ИЗМЕНЕНИЕ № 3

Группа Е21  
ОСТ 108.030.133-84  
ЭЛЕМЕНТЫ ТРУБНЫЕ ПОВЕРХНОСТЕЙ  
НАГРЕВА ПАРОВЫХ КОТЛОВ ДАВЛЕ-  
НИЕМ МЕНЕЕ 4 МПа, ВОДОГРЕЙНЫХ  
КОТЛОВ И КОТЛОВ-УТИЛИЗАТОРОВ.  
Технические требования

Утверждено и введено в действие Указанием министерства тяжелого, энергетического и транспортного машиностроения СССР от 26.10.88 № ВА-002-1/11827.

200489 Дата введения 01.07.89.

Черт. I

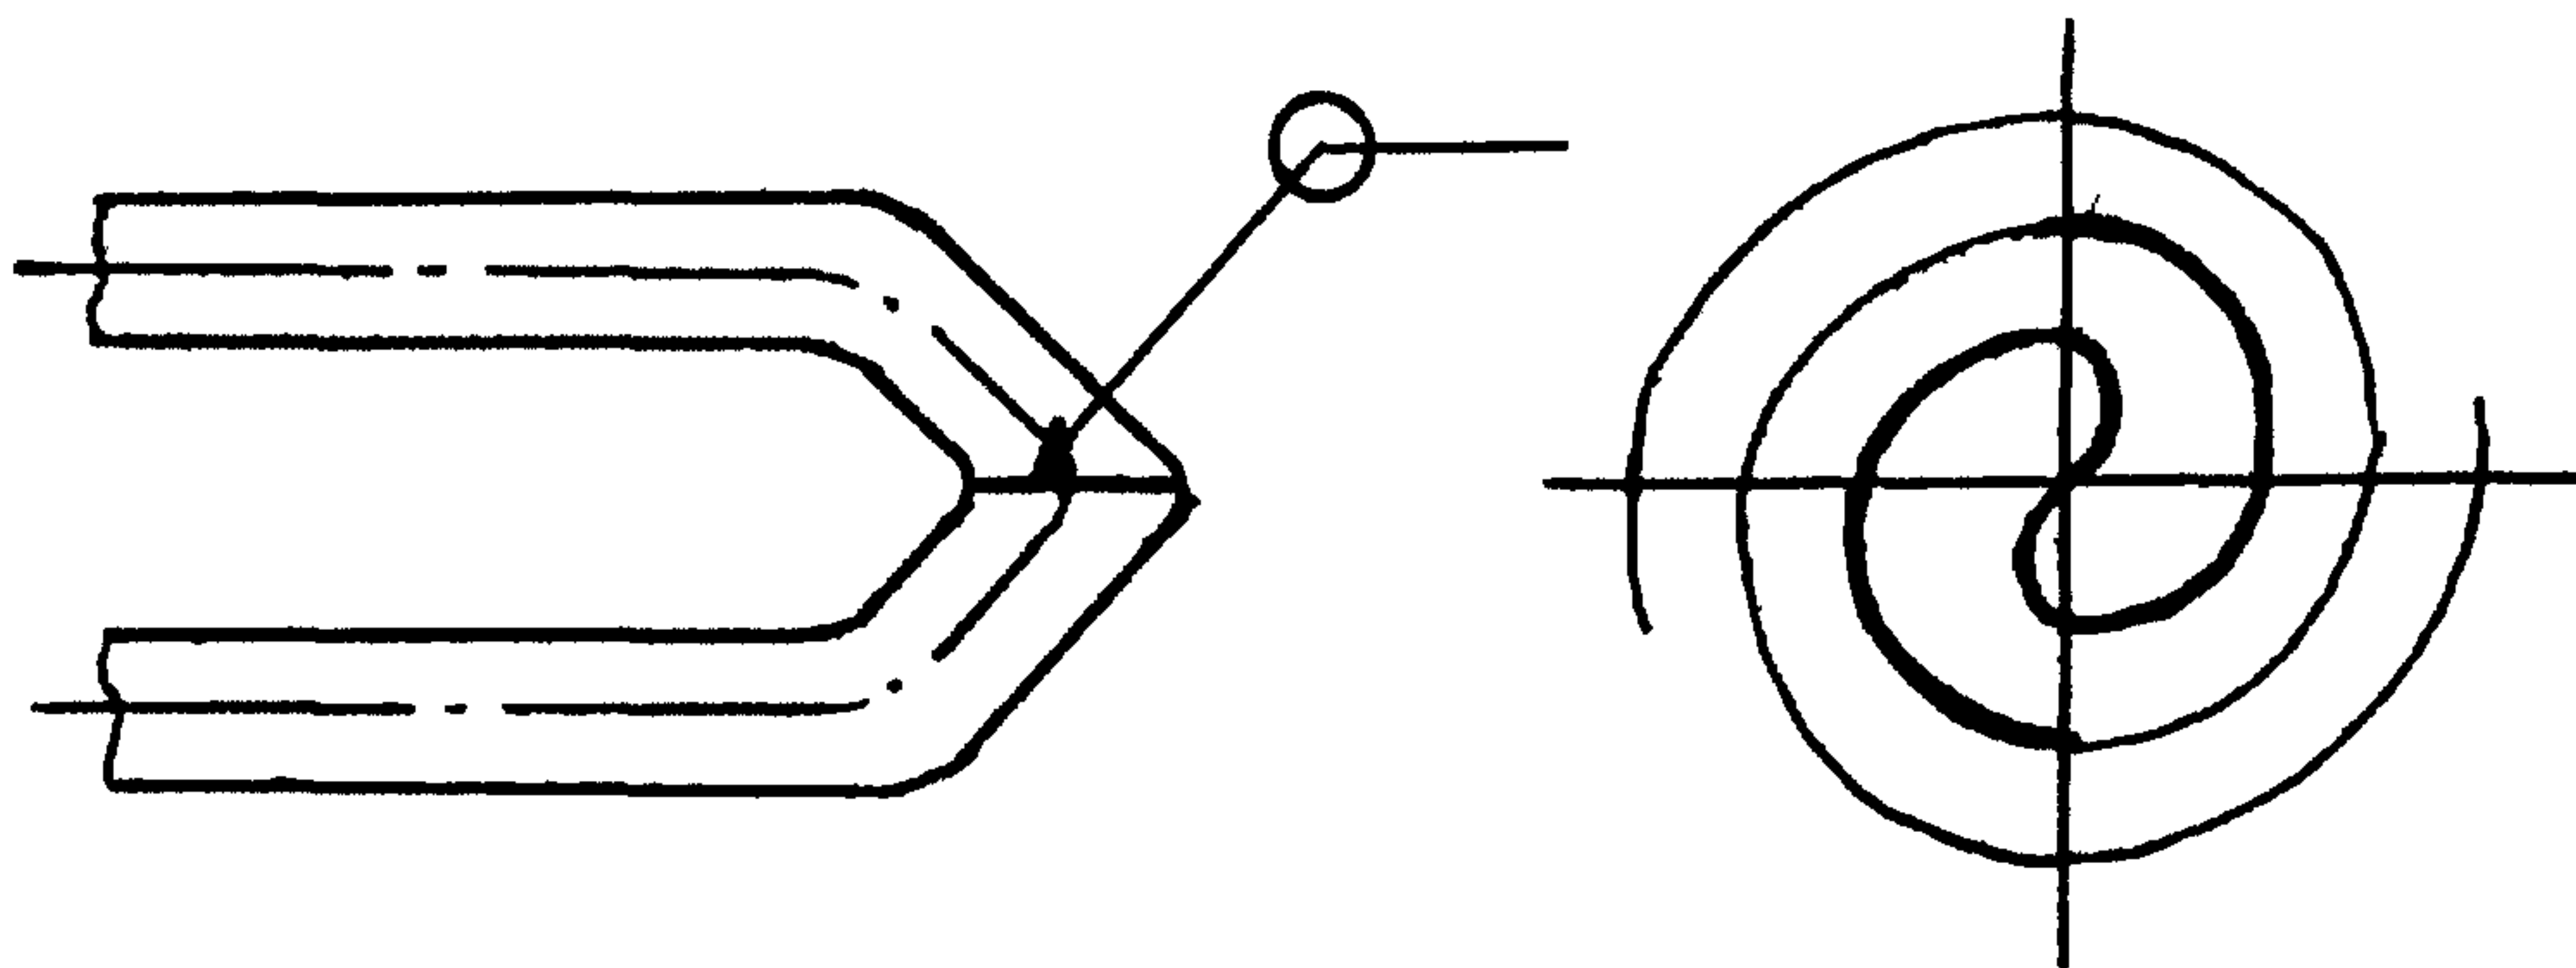
Пункт 4.4.2 дополнить абзацем (после первого): "Допускается вместо конкретного расположения стыков в чертеже обозначать зоны расположения стыковых сварных швов";

чертеж I заменить новым:

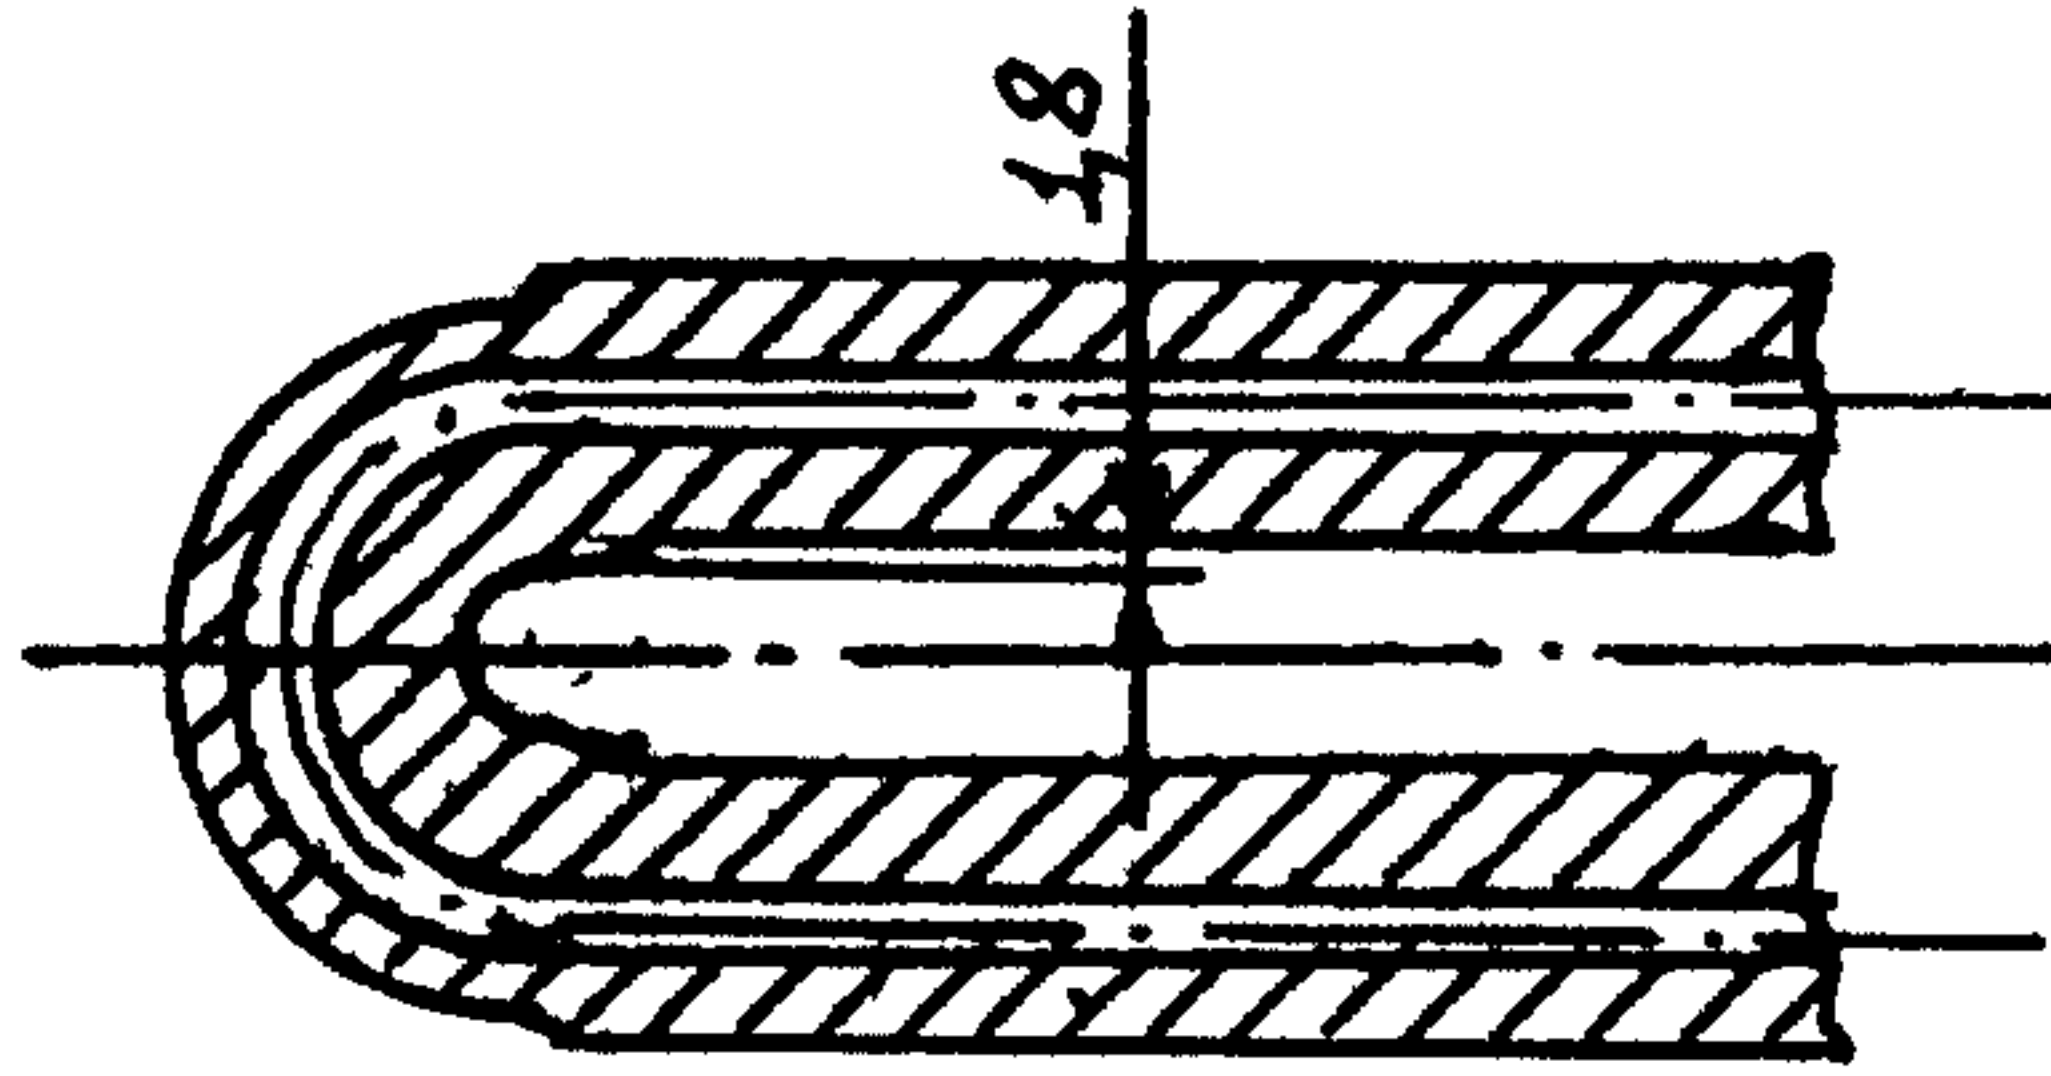
Пункт 5.8. Заменить ссылку: ГОСТ 17380-77 на ГОСТ 17380-83.

Черт. 4а

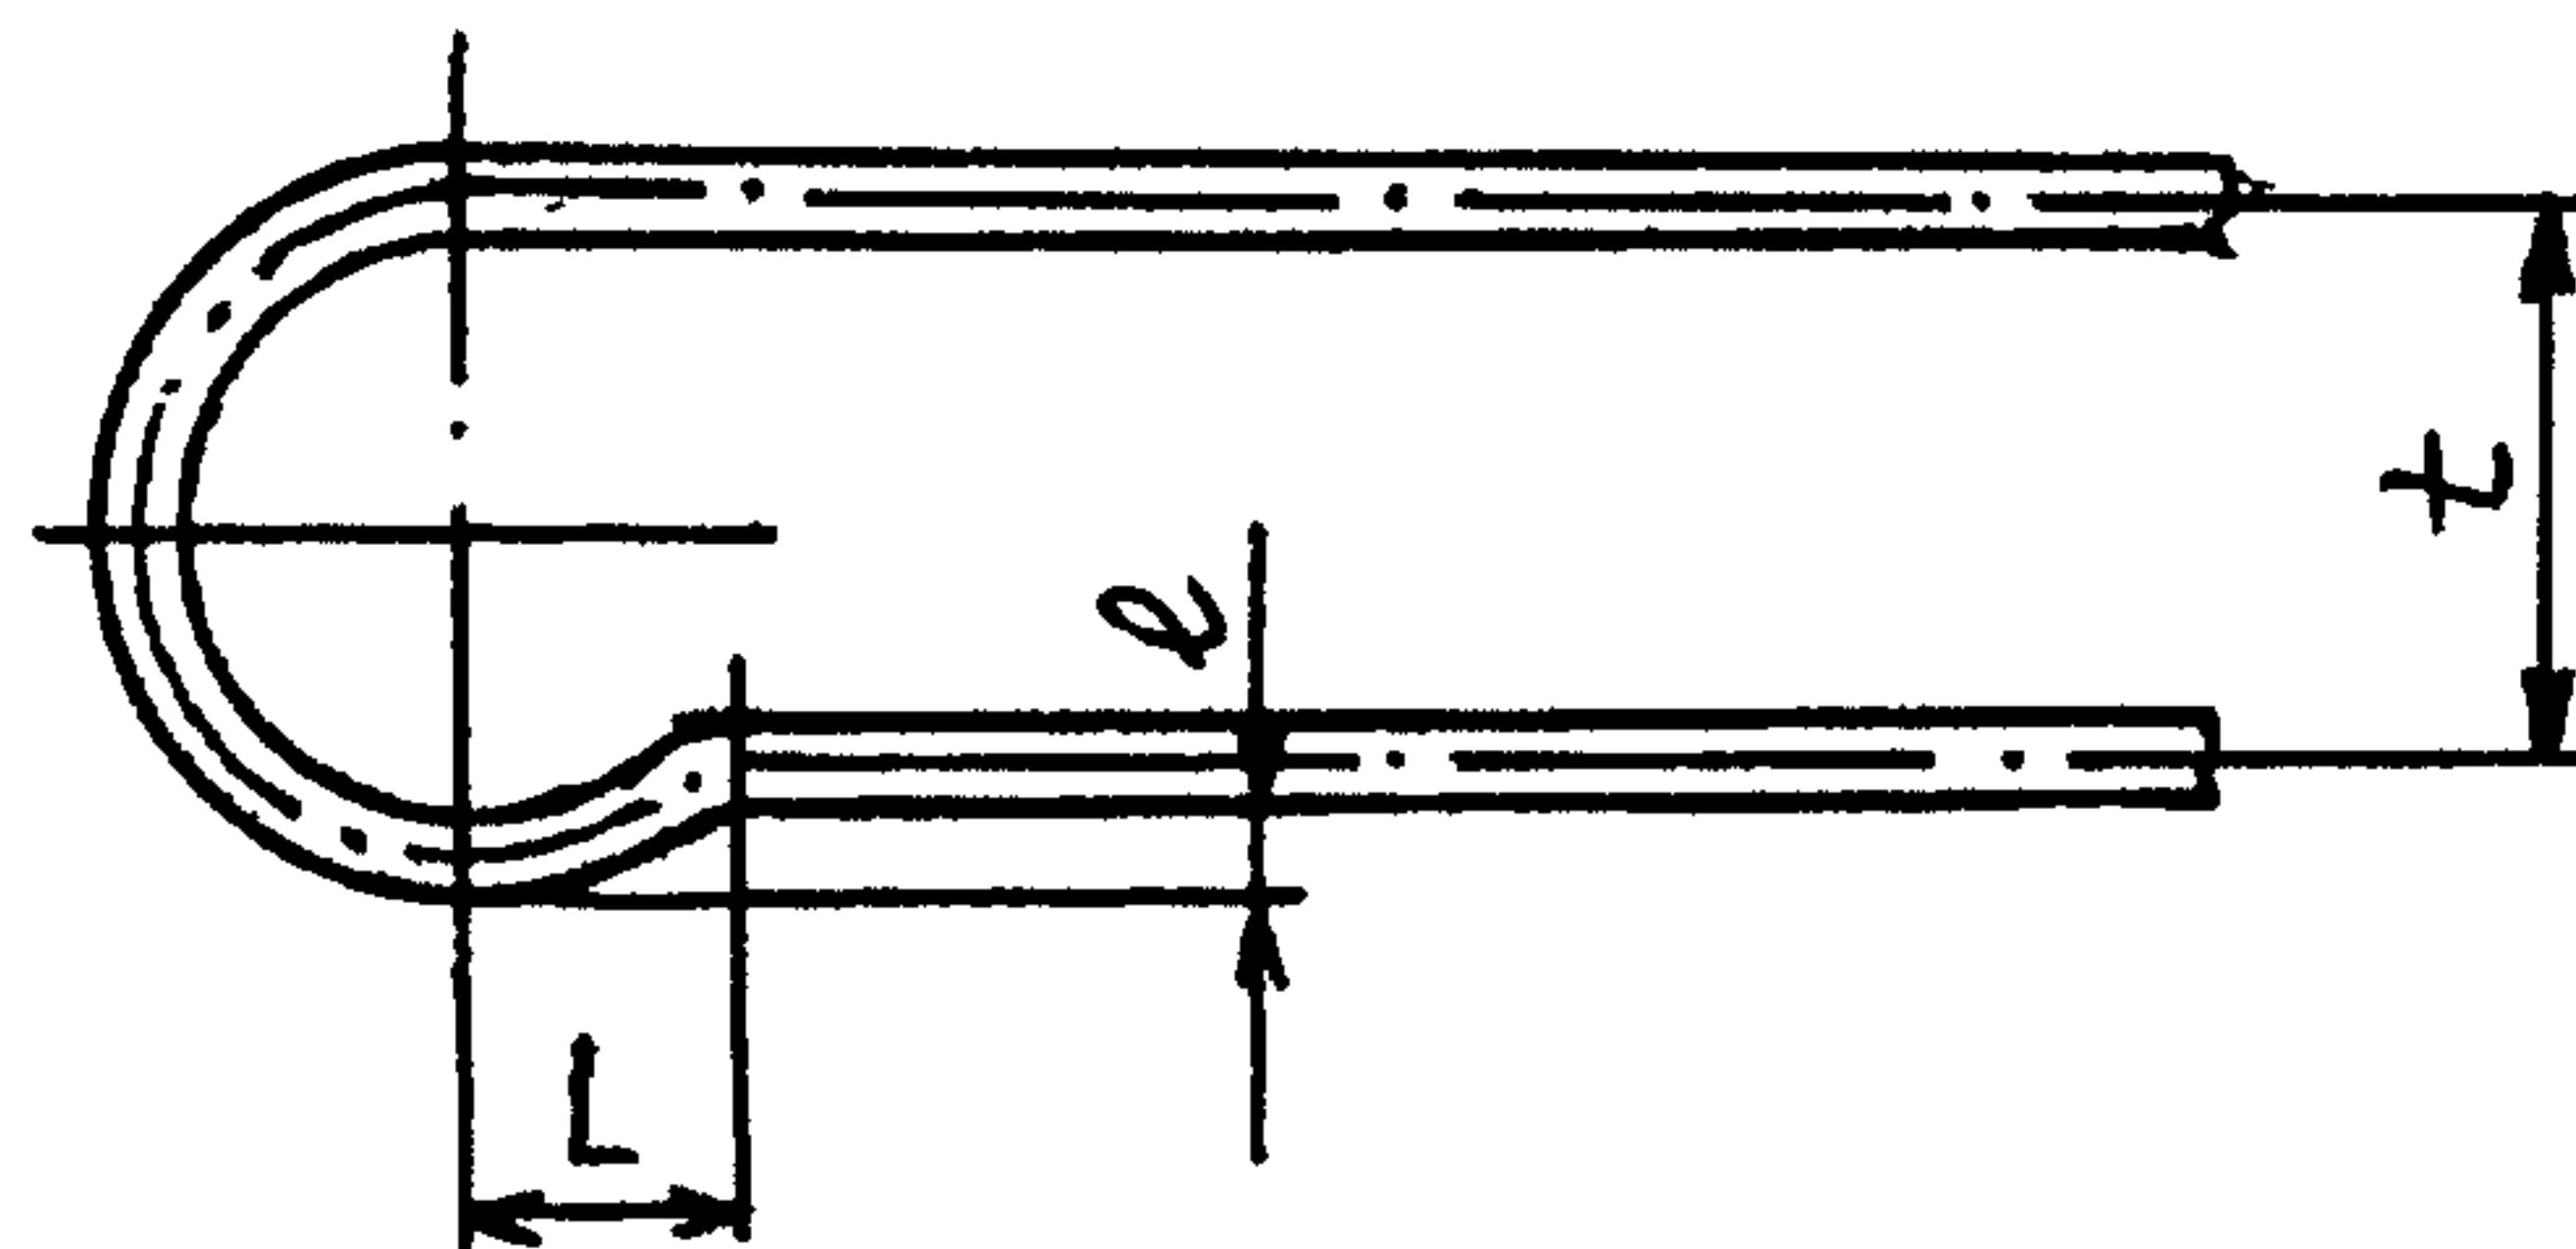
Пункт 5.9 дополнить абзацами: "При гибке труб наружным диаметром от 25 до 60 мм включительно радиусом  $1,1 \cdot D$  с нагревом ТВЧ и осевым сжатием допускается образование симметричного утолщения стенки трубы на внутреннем обводе гнутой трубы до 1,8 мм (черт.4а) по сравнению с номинальной толщиной стенки трубы.

Черт. 4б

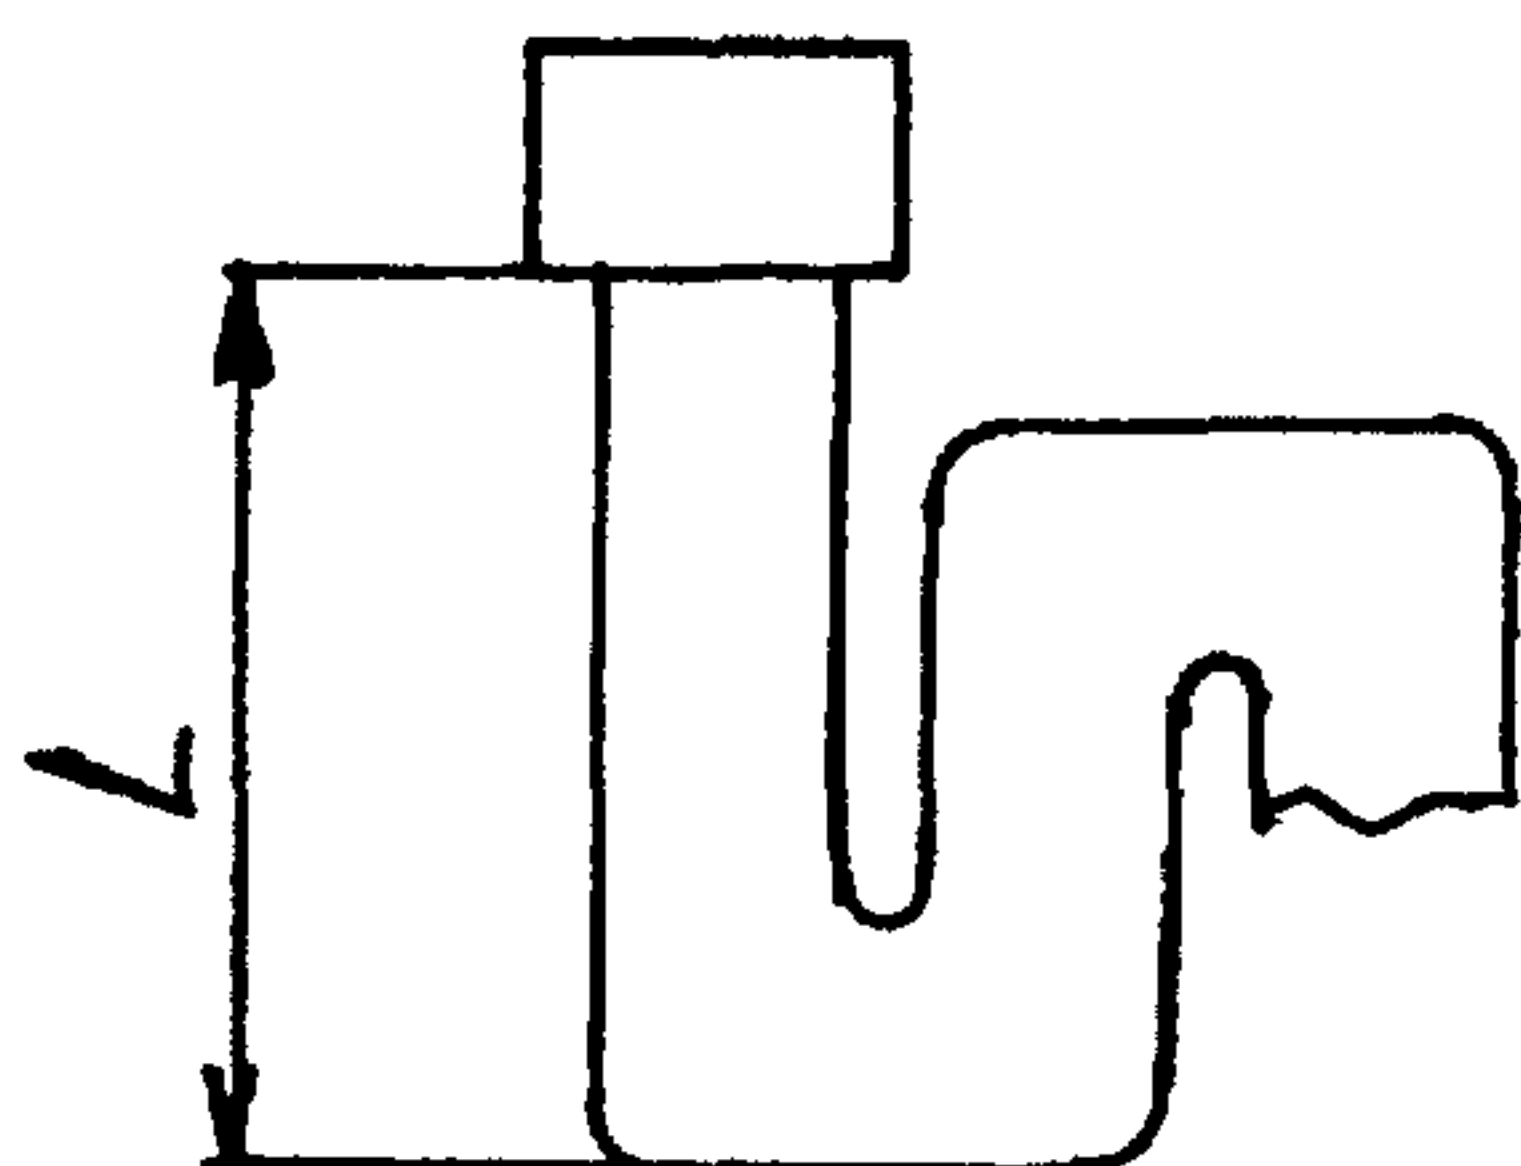
Технологический уступ "  $\delta$  " в месте сопряжения прямого участка с изгибом не должен быть более 2 мм на длине  $L$  не менее 8 мм (черт.4б).
